MEMORANDO – DIAM – 01014 – 2021

ASUNTO: Verificación de coordenadas

En atención al memorando **DEEIA-0601-0809-2021**, donde solicita generar una cartografía que permita determinar, la ubicación del proyecto categoría II, titulado "**MADEROS DEL CAMPO**", cuyo promotor es **SOCIEDAD URBANIZADORA DEL CARIBE, S.A.**, Le informamos que con los datos proporcionados se determinó lo siguiente:

PROVINCIA DE PANAMÁ, DISTRITO DE PANAMÁ, CHEPO, CORREGIMIENTO
DE LAS GARZAS, CHEPO (CABECERA)-VERIFICACIÓN
DE COORDENADAS -"MADEROS DEL CAMPO ETAPA 1"
- SOCIEDAD URBANIZADORA DEL CARIBE, S.A,

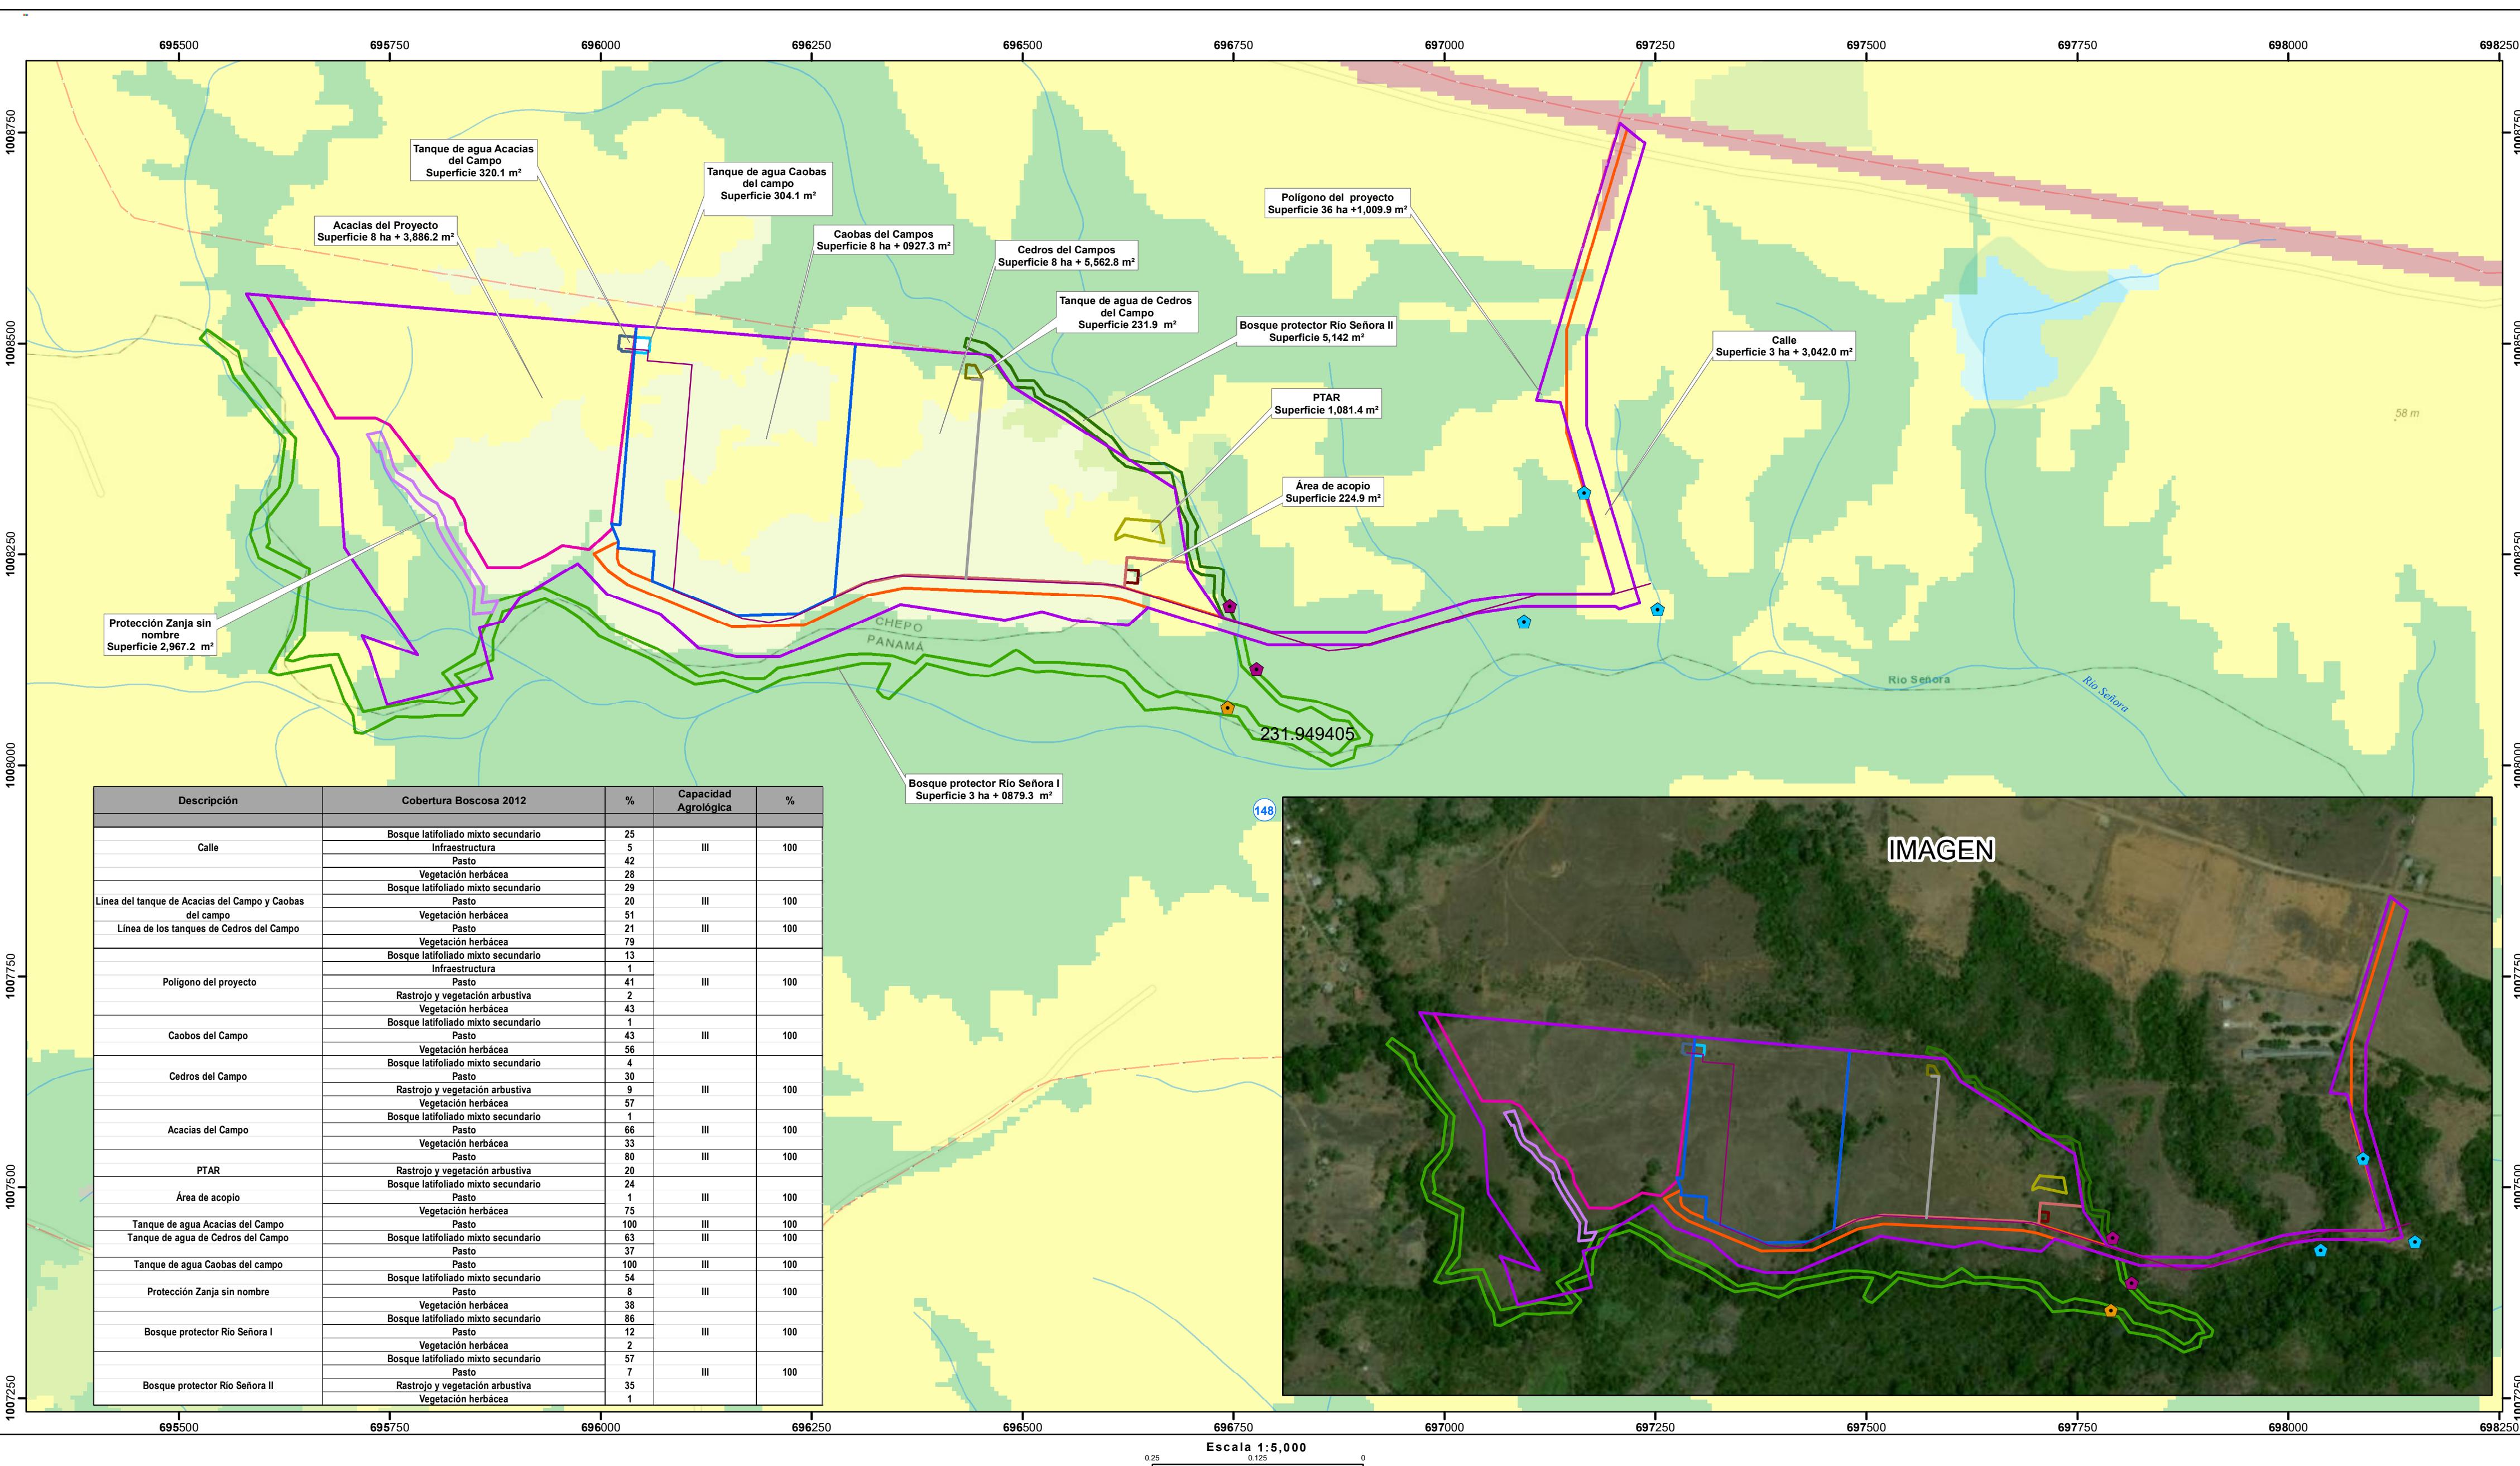
La propuesta delimitada en el polígono como **Bosque Protector Río Señora** no está claramente definida ya que el polígono no tiene orden lógico en la sección donde se encuentran los pozos, por tal razón, es necesario verificar las coordenadas presentadas.
